H4-CA-234-R00

審査資料の品質確認について (コメント回答)

審査資料の品質について コメント一覧表

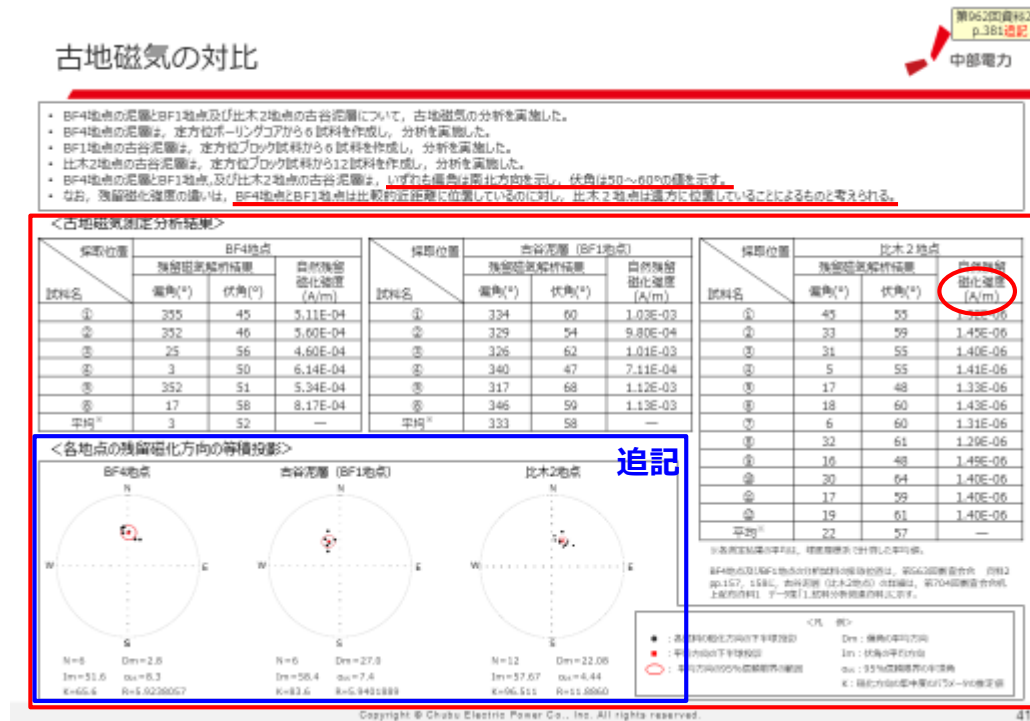
古地磁気についてシュミットネットのα95（95%確率の囲み）でばらつきを含んで重なるかどうかを示すのが一般的であり、そのプロットを入れていただいた方が確認しやすいので、検討いただきたい。

残留磁化方向の等積投影を追記する旨回答。

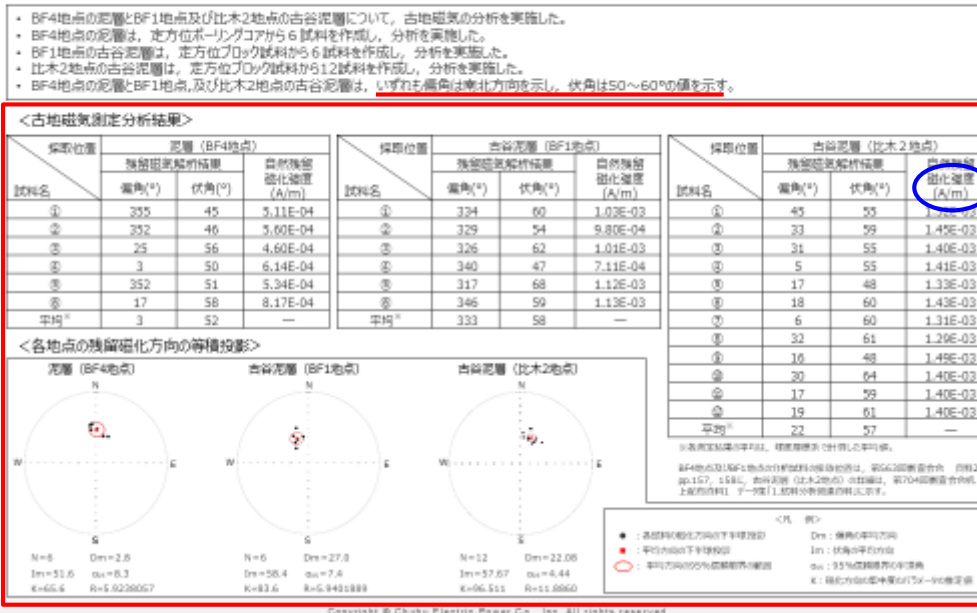
磁化強度で記載すべき数値に関する単位の認識ミスに伴う対応間違い（間違った情報で考察。単なる誤記ではない）についても合わせて品質保証管理体制の中で説明を行うこと。

比木2地点の残留磁化強度方向の単位の間違い、誤記に対する対応の間違いを確認。
資料提出に際し資料を修正すると共に、資料提出時に原子力規制庁に報告。

- 第1035回審査会合（2022年3月18日）においてBF4地点、BF1地点、比木2地点の3地点の古地磁気計測データをp.422に併記。従来の単位誤記・対応誤りについて適正化。
- 評価としては、従来通り偏角が南北方向を示し伏角が50°～60°の値であることを説明し残留磁化強度については数値の記載のみ。
